RESOLUCIÓN No.353-2025, POR MEDIO DE LA CUAL SE DECLARA DESISTIDA LA SOLICITUD DE LICENCIA URBANISTICA DE CONSTRUCCION EN LA MODALIDAD DE DEMOLICION TOTAL, OBRA NUEVA Y CERRAMIENTO PARA EDIFICACIÓN DOTACIONAL EN DOS (2) PISOS, CON RADICADO 23001-1-25-0172 DEL 25 DE JUNIO DE 2025 Y SE ORDENA LA ENTREGA DE LOS DOCUMENTOS APORTADOS A LA MISMA, POR EL PETICIONARIO.

FECHA DE EXPEDICIÓN 06/11/2025

Ejemplo de plano de esquema

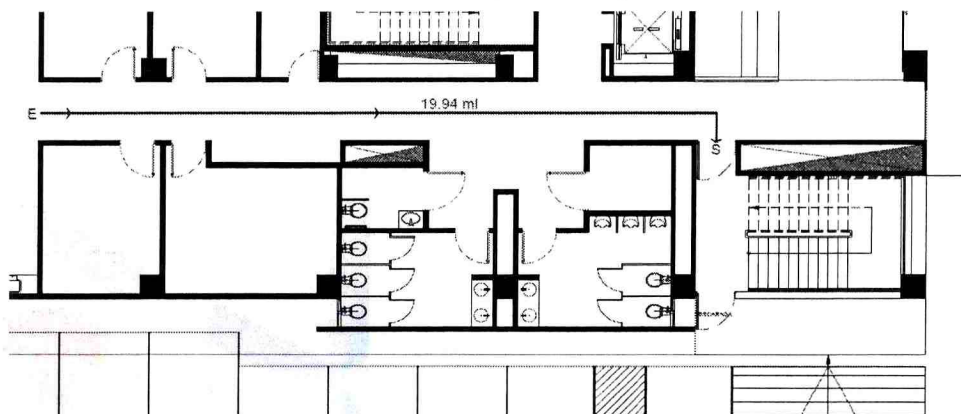
40. **Observación Arquitectónica No. 40:** Considerando que toda edificación debe cumplir con los parámetros mínimos para la protección contra incendios y la prevención de la vida de los ocupantes y usuarios, de acuerdo a la clasificación y el grupo de ocupación de la misma, se debe presentar en planos esquemáticos las plantas arquitectónicas por piso donde se muestre el cumplimiento del título K del Reglamento Colombiano de Construcción Sismo Resistente NSR-10, para lo cual es de suma importancia tener en cuenta la clasificación de la edificación e índice de ocupación para establecer el número salidas de evacuación, la capacidad de las salidas entre otros parámetros. No obstante, es responsabilidad del solicitante el cumplimiento de la totalidad de la norma contenida en el presente Título. Tener en cuenta lo siguiente:

- a. suficiente detalle, la localización, construcción, tamaño y tipo de todas las salidas, además de las disposiciones de pasillos, corredores y pasadizos relacionados con las mismas,

- b. Se debe presentar un cuadro donde se evidencie cargas de ocupación por piso.
 - c. Se debe dar cumplimiento al artículo K.3.4.2 y a la tabla K.3.4.1 en relación al número de salidas.

- d. La distancia entre los medios de evacuación no debe ser menor a las dos terceras partes de la longitud tomada en diagonal de los puntos más alejados del edificio.

- o Las puertas de las salidas de los medios de evacuación deben abrir en el mismo sentido de la evacuación.
- o Los medios de evacuación deben contar con salida directa a vía o espacio público abierto.
- o Presentar convenciones en plano donde se evidencie el recorrido y distancia hacia el medio de evacuación.
- o Se debe dar cumplimiento también a lo descrito en el artículo K.3.8.3.3 del título K del Reglamento Colombiano de Construcción Sismo Resistente NSR-10, en cual reza lo siguiente: "Ancho mínimo — Las escaleras con carga de ocupación superior a 50 personas, deben tener ancho mínimo de 1.20 m; cuando la carga de ocupación sea inferior a 50, dicho ancho mínimo puede reducirse a 900 mm. Las escaleras en el interior

- o Indicar en plantas arquitectónicas por piso de los esquemas donde se indican las evacuaciones, el sistema de rociadores que se implementara en la edificación.
